**Relative aux demandes de permis de construire, déposées par la société SOLEIL
ELEMENTS 29, concernant le projet d'implantation d'une centrale
photovoltaïque située sur la commune de Chantenay-Saint-Imbert**

PROCES VERBAL DE SYNTHESE DES OBSERVATIONS

Réponse du maître d'ouvrage SOLEIL ELEMENTS 29 au procès-verbal de synthèse

Demandes de permis de construire concernant
l'implantation d'un parc photovoltaïque
Commune de Chantenay-Saint-Imbert (58)

Figure 7. Extrait de la partie 1.4.2 de l'étude d'impact environnementale (page 196)

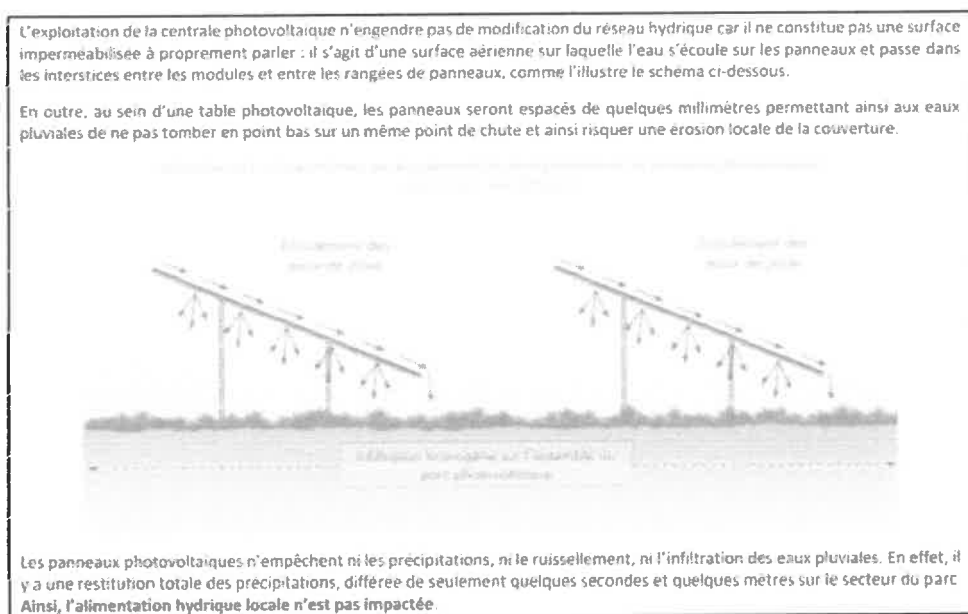
Q7 -Page 15, il est mentionné « La moitié Sud de la partie A et la moitié Nord de la partie B présentent des pentes fortes entre 9 et 12 % et orientées en direction de la rivière Riot ». Ces pentes fortes peuvent-elles poser un problème pour l'installation des panneaux ? Et n'y a-t-il pas un risque de ruissellement vers la rivière ? »

il n'est pas rare d'installer des projets photovoltaïques sur des terrains dont la pente avoisine les 15% : dans ces cas-là, il est nécessaire d'anticiper un écartement suffisant entre les tables photovoltaïques afin qu'elles ne génèrent pas d'ombrage les unes sur les autres. Cet enjeu topographique a bien été intégré dans la conception du projet photovoltaïque.

Sur un point de vue du ruissellement, et comme précisé dans l'étude d'impact PC.11 du dossier de permis de construire, partie 1.4.2. Phase d'exploitation dans l'analyse des impacts du projet sur l'imperméabilisation du sol (page 196), les tables photovoltaïques n'engendrent pas de modification du réseau hydrique local.

Figure 10. Plan d'implantation « optimisé 2024 » et intégrant plus finement les enjeux topographiques du site.

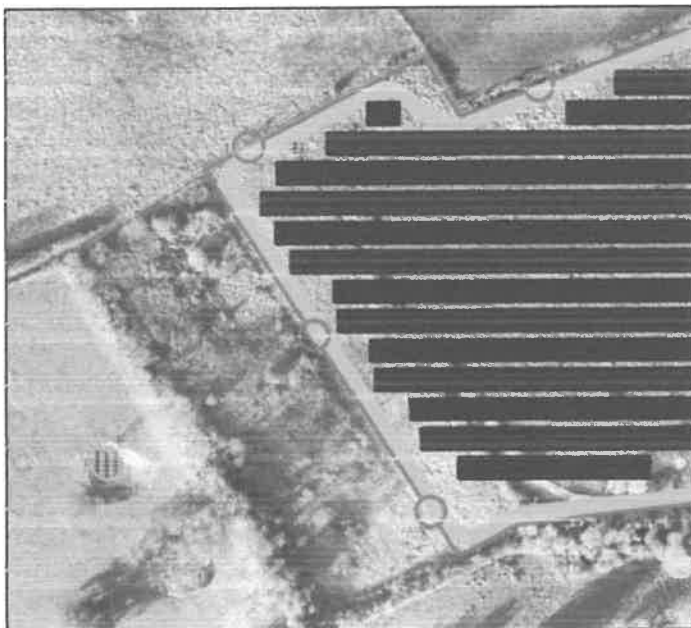
Q8 - « Page 15, il est fait état d'une excavation à ciel ouvert dans la partie A. Cette excavation de 3,5 m de profondeur sur la parcelle 197 est également mentionnée dans le document « Étude d'impact environnemental » pages 45 et 56. Cette excavation ne pose-t-elle pas un problème pour installer les panneaux ? »

- **N°1 :** L'excavation sur la parcelle 197, de profondeur très légère → **aucun enjeu vis-à-vis de l'implantation photovoltaïque ;**
- **N°2 :** L'excavation à ciel ouvert, sur la partie Sud-Ouest de la partie Nord, d'une profondeur d'environ 3,5 mètres. Cette excavation a été creusée afin d'analyser la nature du sous-sol au droit du site d'étude en 1978 en amont de l'installation de l'ancienne décharge d'ordures ménagères au droit de cette carrière.

La version d'implantation solaire déposée en mars 2023 puis présentée aux services de l'Etat et mise en enquête publique n'intégrait pas cet enjeu topographique associé à l'excavation N°2.

En février 2024, SOLEIL ELEMENTS 29 a travaillé, en interne, sur la mise en place d'une nouvelle version d'implantation optimisée à l'intérieur du périmètre clôturé initial. Cette optimisation se fonde sur des enjeux d'architecture électrique, d'intégration plus fine de la topographie. L'implantation finale évitera l'excavation N°2.

Observation n°2 - MR1 : Limitation adaptée des emprises des tables :

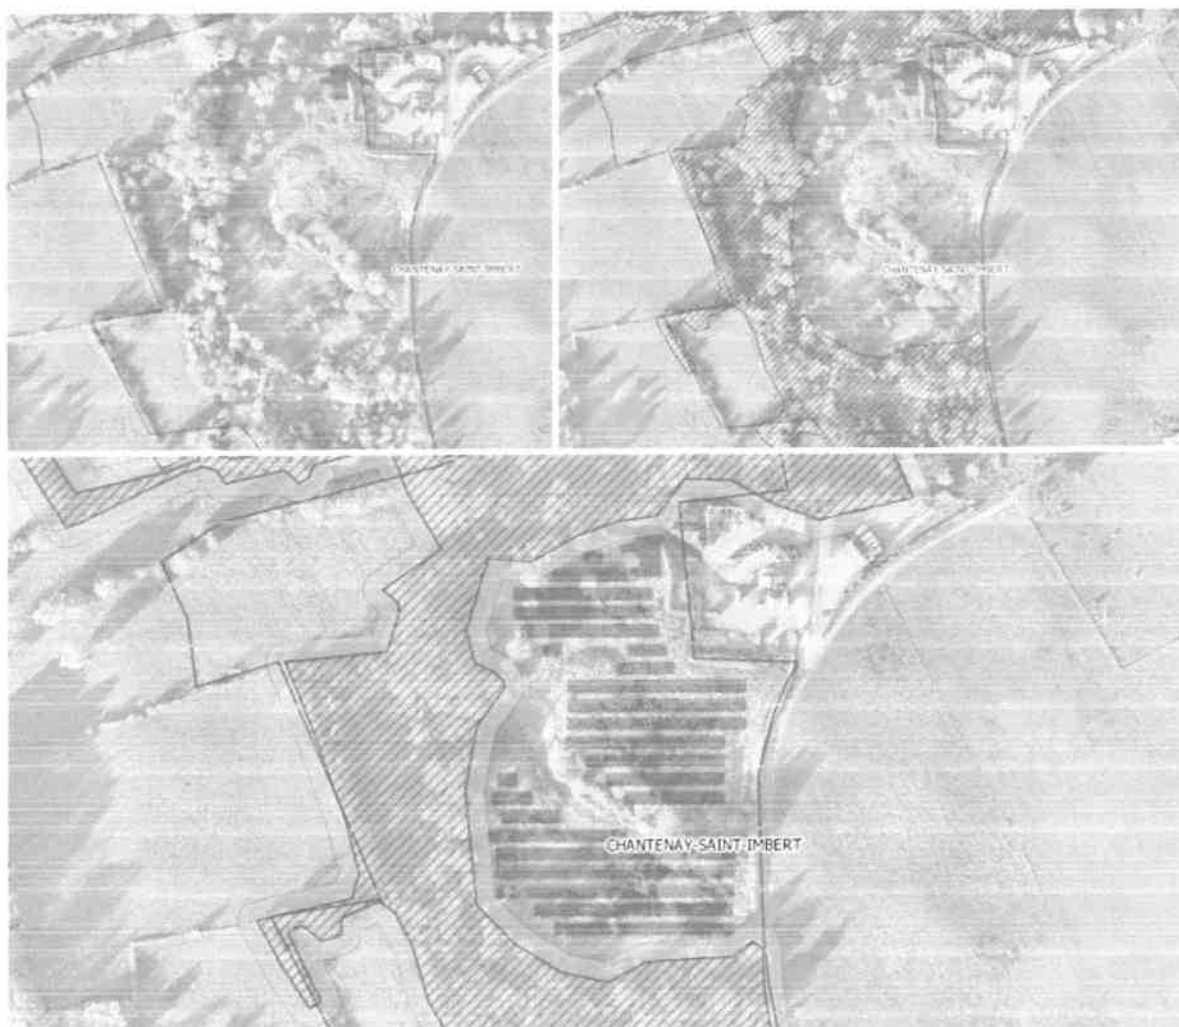
« Le SBEP demande que soit précisée la distance de recul des tables par rapport à la haie évitée à l'intérieur de l'emprise du parc en considérant que cette distance doit être au moins de 10 mètres pour conserver sa fonctionnalité.

Le SBEP demande également qu'une bande libre de 10 mètres minimum soit prévue entre les tables et les lisières boisées, compte-tenu de l'importance de ces lisières pour les espèces qui les fréquentent (corridors de chasse et de déplacement pour les chiroptères notamment). »

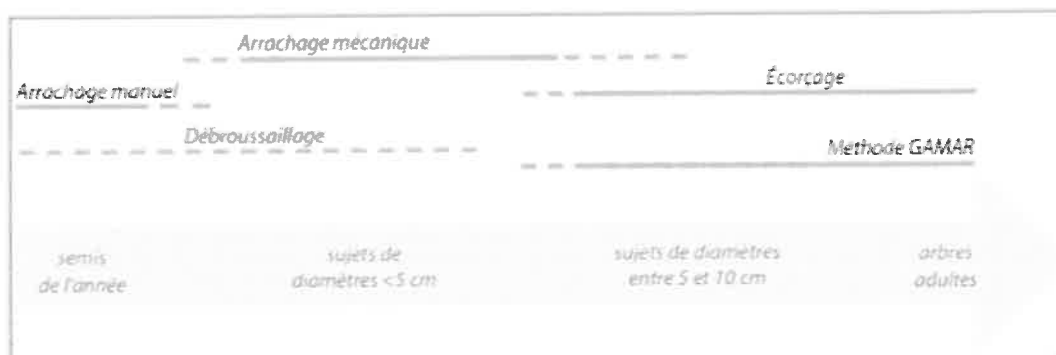
Q25 - « Pouvez-vous préciser les techniques qui seront adoptées pour détruire les espèces de plantes invasives et les moyens utilisés pour éviter leur prolifération ? »

Concernant les espèces exotiques envahissantes, l'arrachage systématique des pieds hors période de fructification constitue la méthode la plus efficace, sachant que de telles opérations d'arrachage ne sont réellement efficaces que si elles concernent la totalité des plants et si le système racinaire est également extrait du sol, quel que soit le stade de maturité du pied. Cette méthode est à privilégier pour les espèces invasives vivaces comme le Robinier faux-acacia, la Renouée du Japon et annuelles à bisannuelles comme la Vergerette annuelle et la Vergerette du Canada.

Au sein du périmètre clôturé, deux plantes invasives sont présentes en quasi-exclusivité : Robinier faux-acacia et Renouée du Japon.
